Van: [redacted]
Verzonden: donderdag 31 mei 2018 16:58
Aan: [redacted]
Onderwerp: Re: Terras Paardenstraat / Amstelstraat 7

LAYOUT PLAN - AMSTELSTRAAT No.7 AMSTERDAM

[redacted]	Name Project MR CRAB SEAFOOD RESTAURANT AMSTELSTRAAT No.7, AMSTERDAM	Scale 1:50	No. Drawing T.02
	Layout Drawing TERRACE LAYOUT PLAN	Page Format A2	Date: 27_03_2018

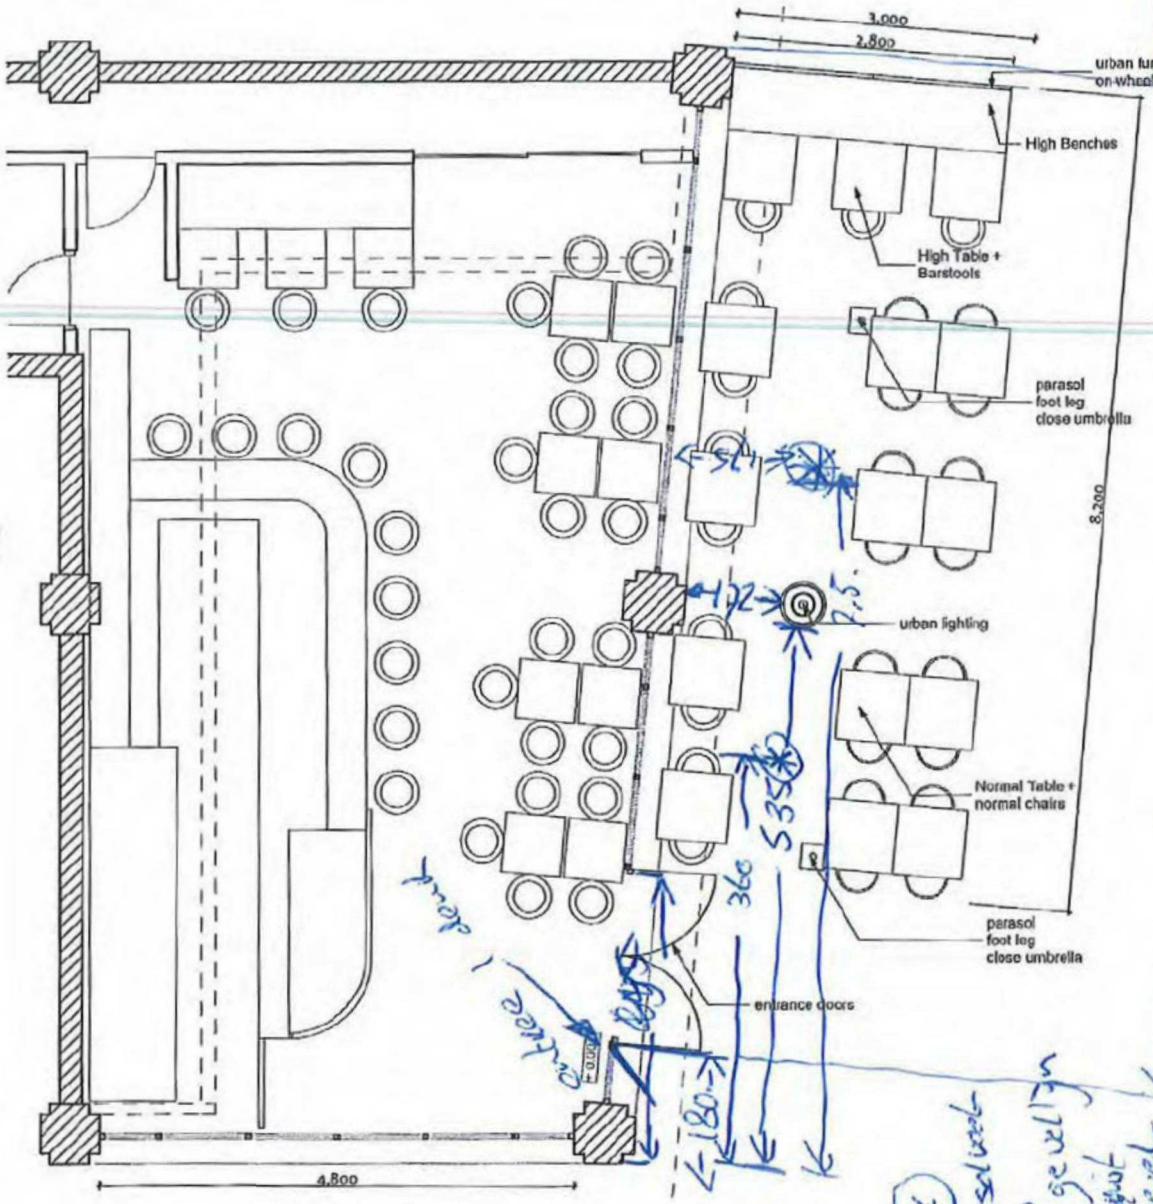
Ik ben akkoord en heb het terras gemeten.
Zie bijlage.
Het meubilair incl parasol mag niet verder dan 3 meter uit de gevel komen.
Dat is dus incl. De verhoogde stoeprand voor de gevel deze, is 44 cm uit de gevel.
De ingang heeft nu 1 deur (gewijzigd t.o.v. vorige ingang volgens mij)
De ingang is vanaf de hoek gevel (Amstelstraat) 180 cm breed.
Daarna zou het terras kunnen beginnen.
Vanaf de deur tot het fietsvak / einde gevel pand is 9, 4 m.
Maar de aanvraag is 8,2 meter lengte dat is akkoord.

Volgens mij mag een parasol alleen boven het vergunde terras en dus niet voor de ingang. Parasols zijn enorme dure apparaten dus wellicht is het goed daarop te wijzen. Er zijn al grondankers van de parasols vorige eigenaar zie bijlage.

De lantaarnpaal staat midden in het terras maar, dat was bij de vorige eigenaar ook zo.
Laden en lossen gebeurt ook in deze straat tijdens de uitvoering Amstel. Dit zal daarna ook doorgevoerd worden, het gebeurde al. En la-lo past naast de 3m. Terras; totale breedte straat is 685 cm.

Sorry ik bedoel je hebt gelijk het past ook naast het terras dus opmerking v.a. 11:00 niet nodig. Maar staat dat niet al standaard in de vergunningen? Ik denk even aan straatreiniging etc.

Voor de duidelijkheid na 11:00 plaatsen hoeft niet toegevoegd te worden voor het laad en los verkeer.
